Oggetto: **Presentazione di osservazioni relative alla procedura di Valutazione di Impatto Ambientale (VIA) – art.24 co.3 e art. 29 D.Lgs.152/2006 e s.m.i. relativa all'installazione di un parco eolico denominato "Is Terenass" nei Comuni di Bitti (NU), Onanì (NU) e Buddusò (SS) compreso tra quelli elencati nell'allegato II alla Parte II del Dlgs. 152/06 e s.m.i. al comma 2 – Impianti eolici per la produzione di energia elettrica sulla terraferma con potenza superiore a 30 MW"- proposto dalla società Green Energy Sardegna 2 S.r.l. con sede legale in Piazza del Grano 3, Bolzano, Intervento nel procedimento ex artt. 9 e ss. della legge n. 241/1990 e s.m.i.**

ATTO DI OSSERVAZIONI

Con istanza pubblicata il 12.08.2020 sul sito del Ministero dell'Ambiente è stato avviato il procedimento di valutazione di impatto ambientale (V.I.A. – Cod.Proced.5476) relativo al progetto denominato “**Parco eolico denominato Bitti-Terenass**”, presentato dalla soc. Green Energy Sardegna 2 S.r.l. (di seguito Società o Green Energy), avente sede legale in Bolzano, Piazza del Grano 3, iscritta al R.E.A. n.22282.

Immagine tratta dagli elaborati progettuali

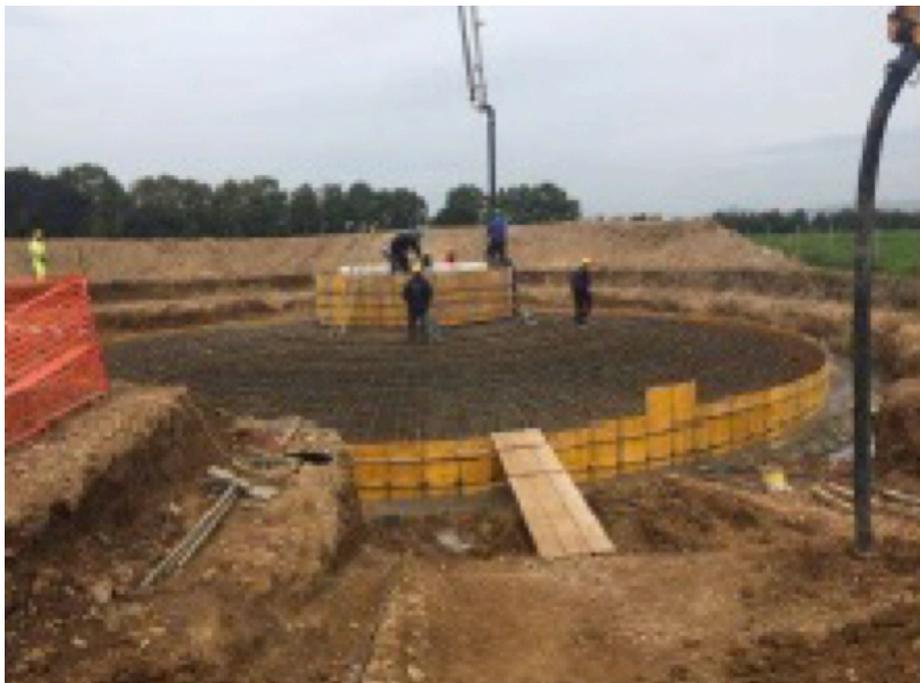
Occorre inoltre evidenziare che nella Relazione generale la Proponente sostiene che in fase esecutiva a seguito di successivi approfondimenti geologici possa emergere la necessità di dover progettare e dimensionare plinti di fondazione su pali in luogo di quelli diretti.

Si riporta di seguito la palificazione per plinto:

- numero massimo di pali per plinto: n 14
- diametro massimo di palo: 1,5 mt
- lunghezza massima del palo: mt 30

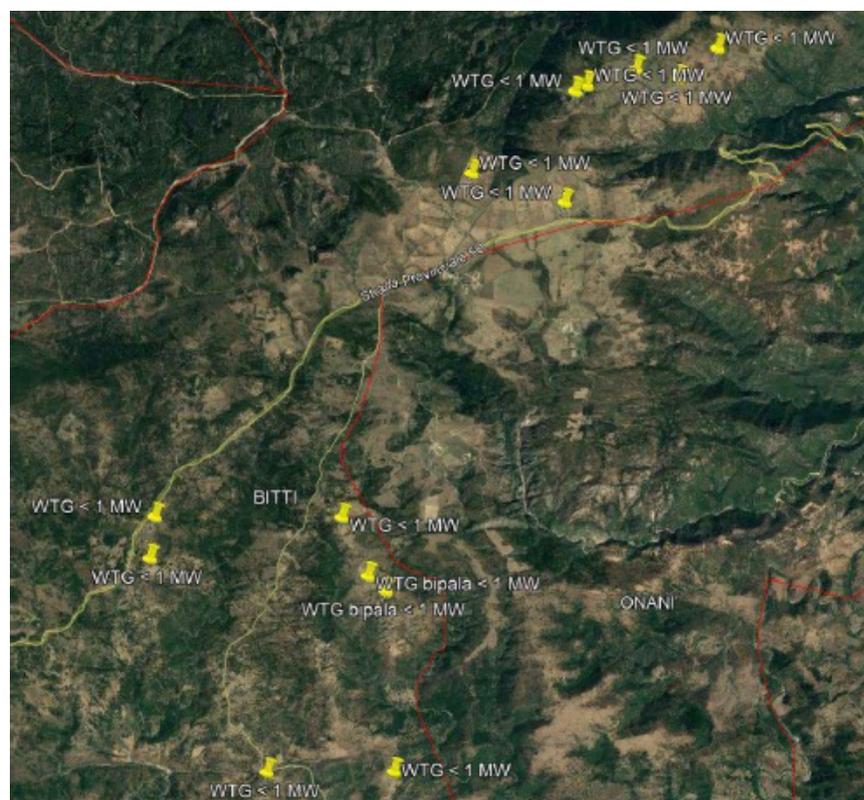
Sono ancora disseminati nell'agro di Bitti ed Orune un numero rilevante di pale eoliche di proprietà privata che producono energia elettrica per le aziende agricole. A Bitti in un'area prossima al Parco eolico in questione è anche presente un impianto fotovoltaico che occupa una superficie di diversi ettari, come pure in Comune di Buddusò in prossimità della sottostazione di trasformazione sono presenti sia un campo eolico che fotovoltaico.

Non è presente nella documentazione alcuna tavola in cui per gli impianti esistenti e per i predetti, comprensivi del Parco eolico proposto, siano presi in esame gli effetti cumulativi sia nei confronti del paesaggio che dell'ambiente. Va peraltro evidenziato che a più vasta scala il moltiplicarsi di impianti industriali per la produzione di energia elettrica da FER, al di fuori di qualsiasi principio di pianificazione e programmazione, ma localizzati sulla base dei fattori ambientali favorevoli, sta provocando a livello regionale una trasformazione paesaggistica irreversibile, paragonabile alla deforestazione eseguita nell'800 per lo sfruttamento dei boschi. Anche in questo caso infatti fu messa in atto una manovra a fini speculativi per la produzione di energia da biomassa arborea. Ancora oggi interi contesti geografici isolani, spogliati della copertura boschiva soffrono di erosione e dissesti geologici irreversibili. Nel caso degli impianti alimentati da FER da una parte ettari di terreno pianeggianti vengono sottratti all'agricoltura per l'installazione di pannelli solari, dall'altra Parchi eolici disseminati su crinali e pianori alterano lo skyline. Accade così che alture come quelle del Limbara, del Goceano, dell'Anglona, del Sarrabus, del Sarcidano, della Barbagia, un tempo additate a modello paesaggistico ed ecosistemico risultino oggi omologabili allo squallore dei paesaggi industriali.

Figura 1 – Tracciato complessivo (in azzurro) di Einstein Telescope; pale eoliche contrassegnate da segnaposto bianco.

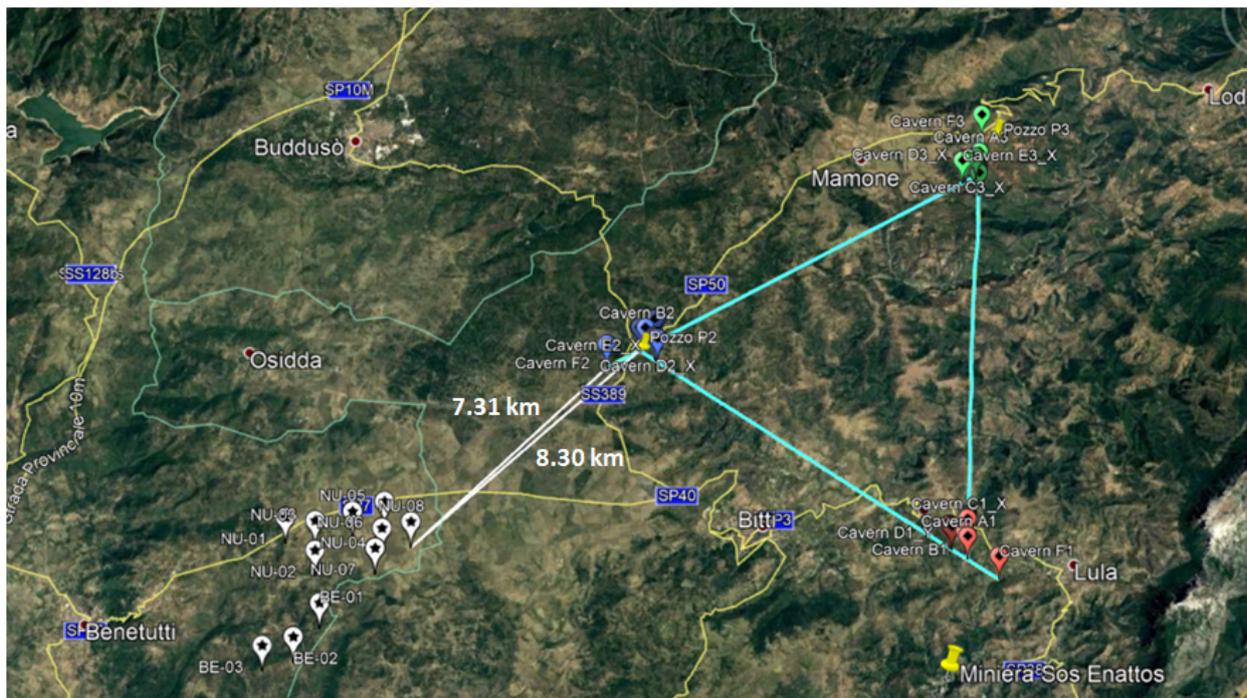
Disposizione delle pale eoliche (segnaposto bianco) rispetto al vertice ovest del tracciato (in azzurro) di Einstein Telescope
